# 女川原子力発電所2号炉 緊急時対策所について (審査会合コメント回答)

平成30年5月8日  
東北電力株式会社

# 1. 審査会合での指摘事項(一覧)

図87-1 SPDS室及び休憩エリアのレイアウトイメージ

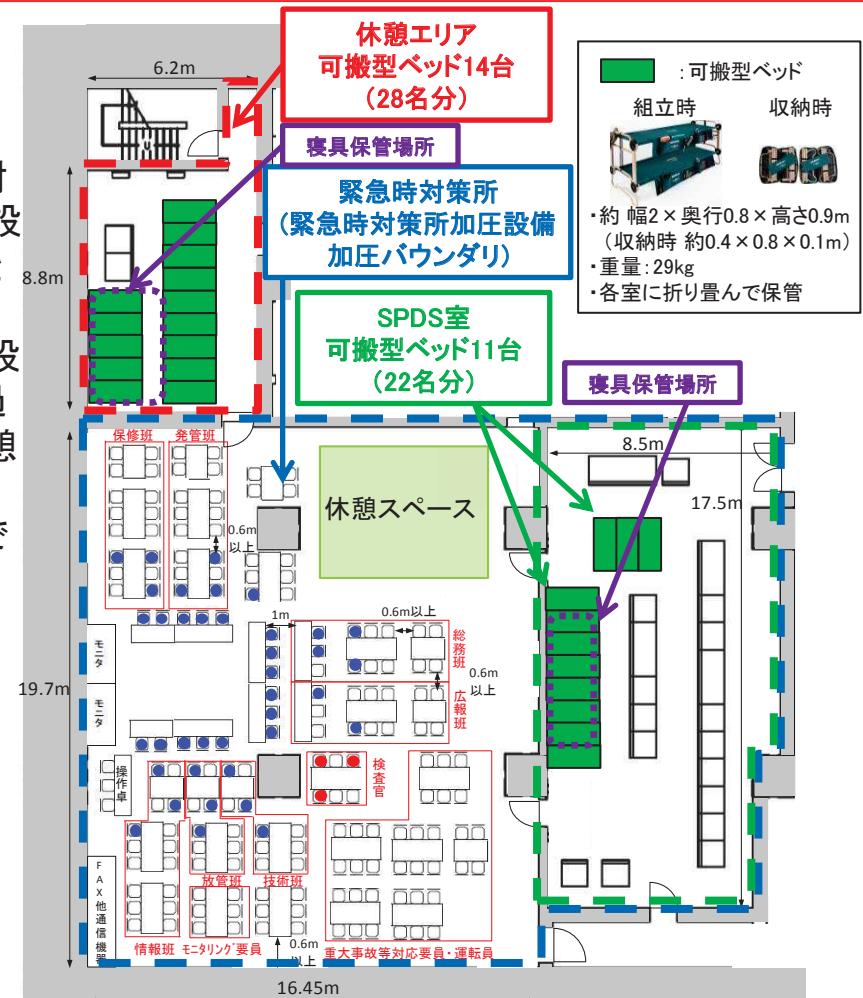
- 休憩用フリースペースにおける配慮について整理し示すこと。

- 重大事故等対策要員が十分休憩できるように、静謐性、放射線防護に対して配慮することとし(表87-1参照)、新たにSPDS室に仮眠するエリアを設けるとともに、発電所対策本部とは別の場所に休憩エリアを設置することとする。
- 休憩する場所については、放射線防護の観点から、緊急時対策所加圧設備加圧バウンダリ内のSPDS室の使用を基本とする。また、プルーム通過中を除き、緊急時対策建屋非常用送風機加圧バウンダリ内に設けた休憩エリアも使用できることとする。(図87-1参照)
- 各室は、重大事故等対策要員66名の最大1/3が同時に利用できる広さであり、休憩・仮眠のための寝具(可搬型ベッド、毛布等)を配備する。
- 緊急時対策所内にも小休憩・食事等に利用する休憩スペースを設ける。

図89-1 初動体制における対応フロー

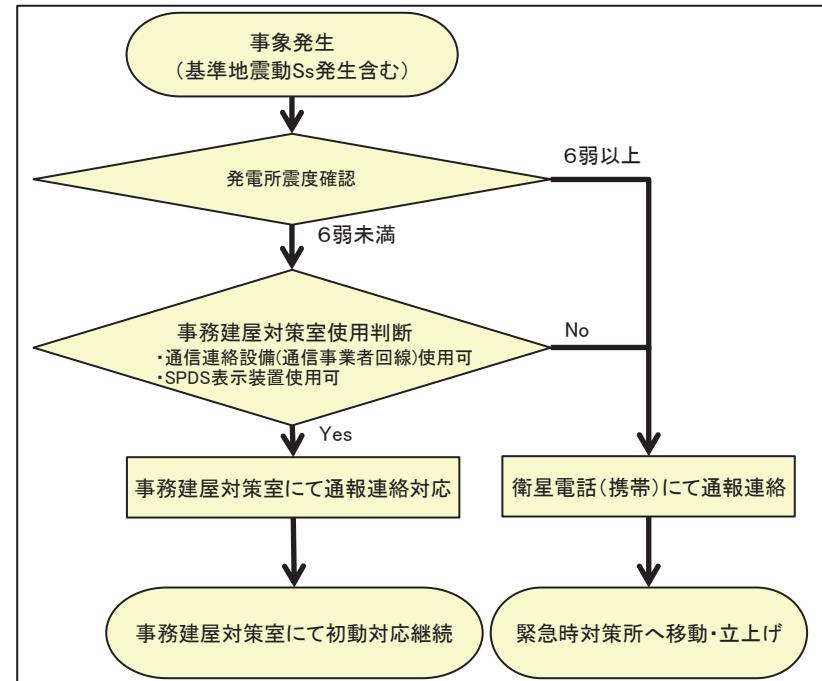
- ・基準地震動Ss発生時の初動を含めた対応実現性を示すこと。  
(基準地震動Ssが発生した場合でも通報連絡対応等の初動対応が滞りなく行えることを説明すること)

- ・事務建屋は基準地震動Ssに対して倒壊しないことを確認しているが、発電所震度6弱以上※の地震が発生した場合は、衛星電話(携帯)にて通報連絡を行うとともに、緊急時対策所への移動・立上げを行うこととする。
- ・発電所震度6弱未満※の場合においては、通信連絡設備(通信事業者回線)及びSPDS表示装置の使用可否を確認し、いずれも使用可能である場合は事務建屋対策室にて通報連絡対応を継続するが、いずれかが使用不可の場合は、衛星電話(携帯)にて通報連絡を行うとともに、速やかに緊急時対策所への移動・立上げを行うこととする。
- ・事務建屋対策室を使用しない場合においては、通信連絡設備として、衛星電話(携帯)を配備していることから、初動の通報連絡対応は滞りなく対応可能である。
- ・また、原災法第10条特定事象発生又は事務建屋対策室使用中止判断により緊急時対策所へ移動する際は、本部要員を二手に分け、先発隊が緊急時対策所を立ち上げ、情報共有(状況の引継ぎ)ののち、後発隊が移動することで、指揮機能の空白が生じない運用とする。(図89-2参照)

図91-1 緊急時対策所加圧設備(空気ボンベ)  
による加圧判断のフローチャート

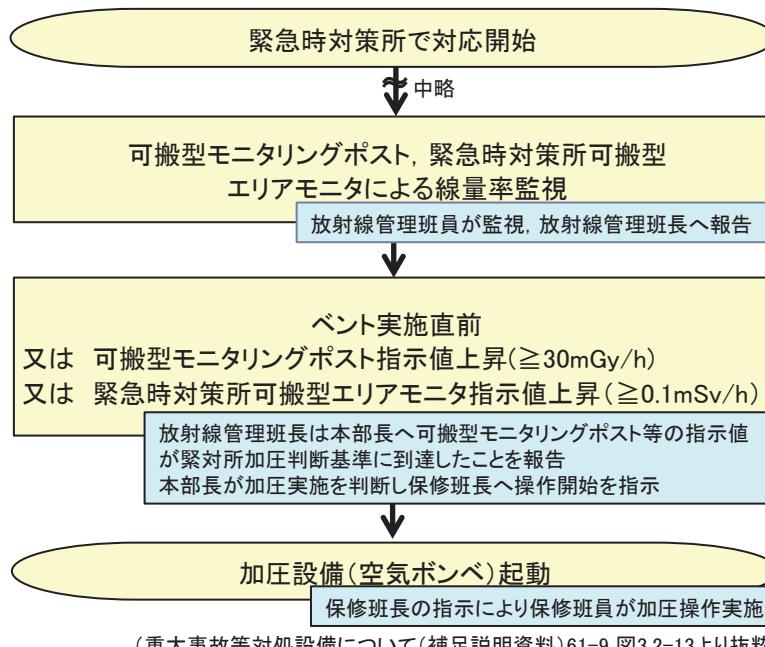
・加圧の実施・中止の判断、実施の流れ、手段について判断者も含め明確にすること。

- ・格納容器ベント実施等の重要事項については発電所対策本部長が実施判断を行うこととしている。
- ・緊急時対策所の加圧・停止操作は、格納容器ベント実施に伴い要員の活動や屋外での作業等を大きく制限する重要な事項であることから、本部長が実施を判断する。
- ・緊急時対策所の加圧実施及び中止のフローチャートを図91-1、図91-2にそれぞれ示す。

図92-1 下り斜面を考慮したグランドシャイン線評価モデル  
(平面図)

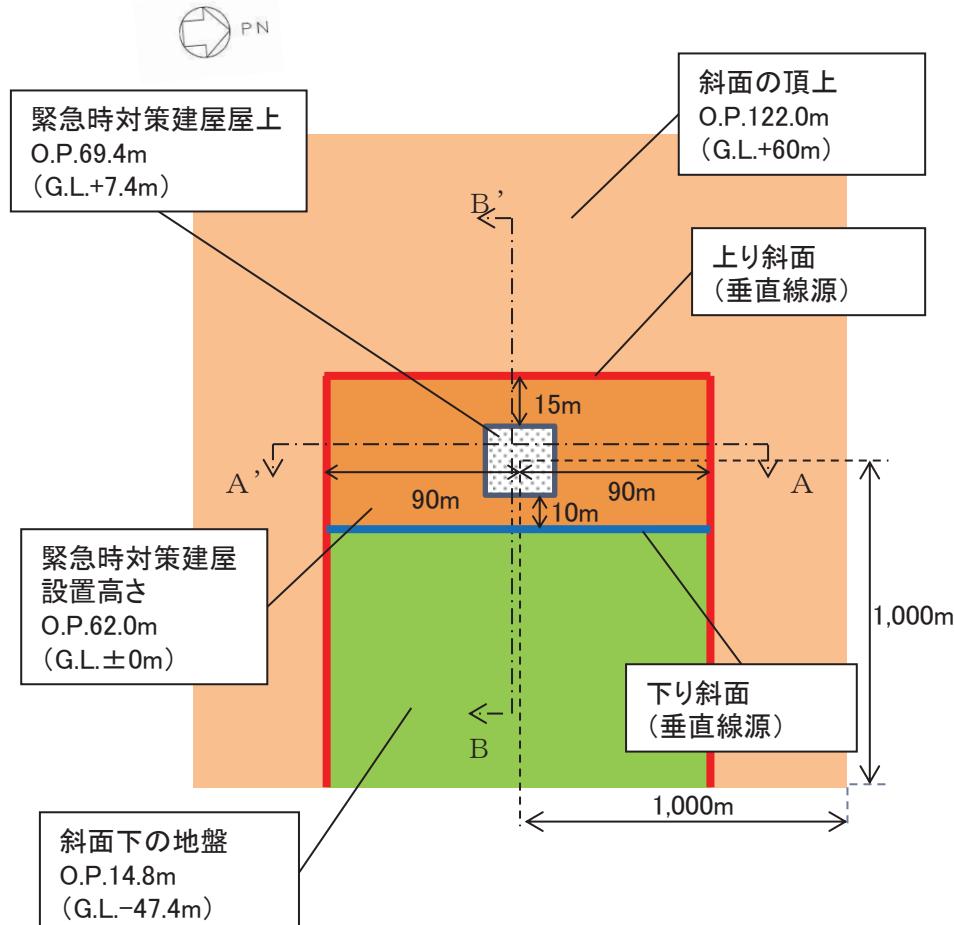
- ・グランドシャイン線評価について、斜面を持ち上げるモデルの妥当性を定量的に示すこと。

- ・グランドシャイン線は、建屋周辺の地形をモデル化し評価している。下り斜面からのガンマ線は、建屋の横壁を通過するものと、コンクリートの厚い建屋の基礎部分を通過するものがあるが、ガンマ線が躯体のどの位置を通過するのかは、線源、建屋及び評価点の位置関係により変化するため、斜面を持ち上げることで、全てのガンマ線が建屋の横壁を通過するような保守的な評価モデルを採用している。

このモデルの妥当性を確認するため、許認可で使用実績のあるQAD-CGGP2Rコードを用いて、下り斜面を垂直線源として模擬したモデルで線量評価を実施した。評価モデルを図92-1及び図92-2に、評価結果を表92-1示す。

評価の結果、下り斜面を垂直線源として模擬した評価モデルにおける7日間の実効線量は約 $2.8 \times 10^{-5}$ mSvとなり、斜面を持ち上げるモデルの評価結果と同様であることから、斜面を持ち上げるモデル化の妥当性が確認された。
